Inspreekinformatie bij

door [REDACTED]

Concreet over de situatie bij de Noorder IJ-plas

Uit de factsheet:

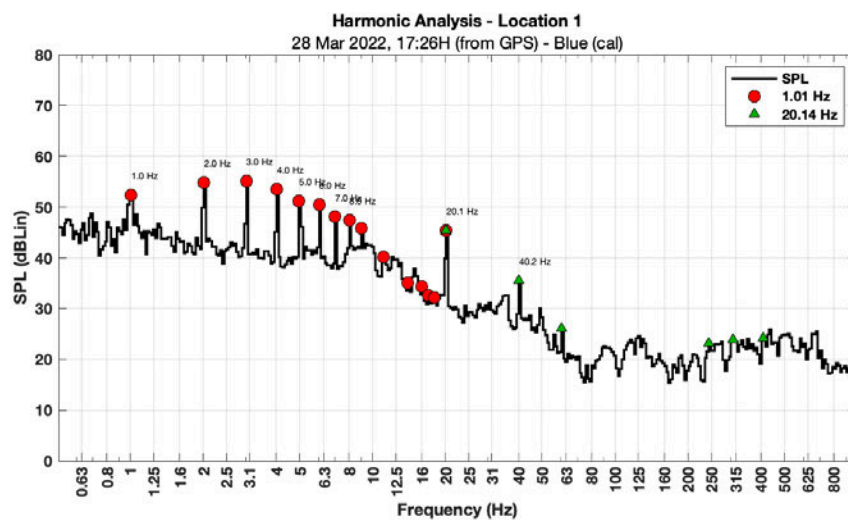
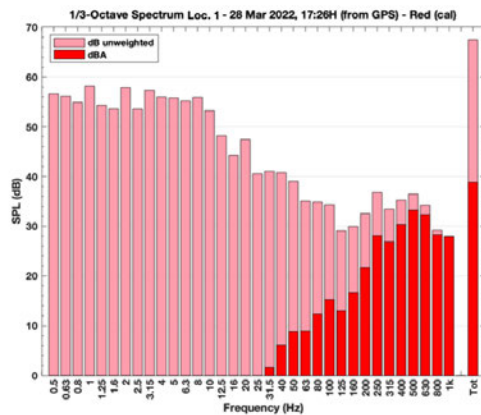
Infrageluid telt niet eens; ondanks de wiek-passage-frequentie van ongeveer 1 Hz

En de weergave is in strijd met de eigen definitie van LFG en 'normaal geluid'
